Gdańsk, dnia 03 września 2019 r.

D10.251.59.R.2019

*Dot.: postępowania o udzielenie zamówienia publicznego w trybie przetargu nieograniczonego o wartości poniżej kwoty określonej w przepisach wydanych na podstawie art. 11 ust. 8 PZP, zgodnie z Ustawą z dnia 29 stycznia 2004 r. Prawo zamówień publicznych na **MODERNIZACJĘ KLINICZNYCH ODDZIAŁÓW ORTOPEDII I TRAUMATOLOGII NARZĄDU RUCHU GDAŃSKIEGO UNIwersytetu Medycznego wraz z doposażeniem w szpitalu im. M. Kopernika.***

W związku z pytaniami ze strony Wykonawców Zamawiający na podstawie art. 38 ust. 1 i 2 ustawy Prawo zamówień publicznych wyjaśnia treść Specyfikacji Istotnych Warunków Zamówienia:

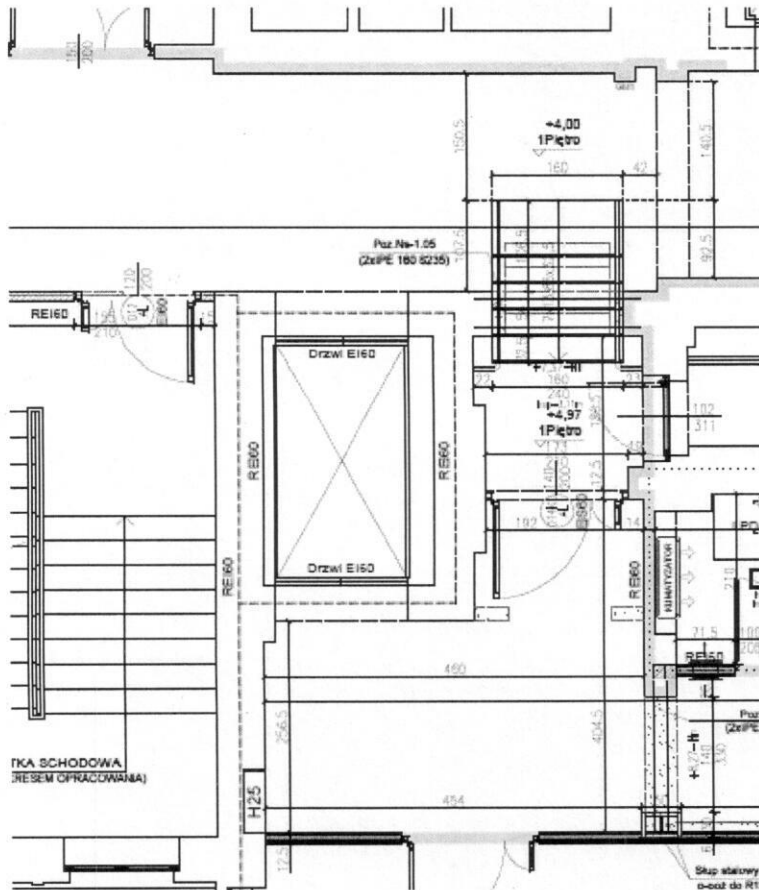
Czy winda z poniższego projektu ma zabezpieczenie pożarowe? Jeśli takiego nie posiada czy dalsza część korytarza w stronę budynku 29 nie powinna być również odcięta drzwiami pożarowymi?

Odpowiedź: Zamawiający informuje, iż w chwili obecnej winda ta jest wyłączona z eksploatacji. Do czasu zakończenia przedmiotowego zadania Zamawiający we własnym zakresie dokona wymiany tej windy na nową, której drzwi szybowe zgodnie z ekspertyzą ppoż zostaną wykonane w odporności ogniowej EI60.
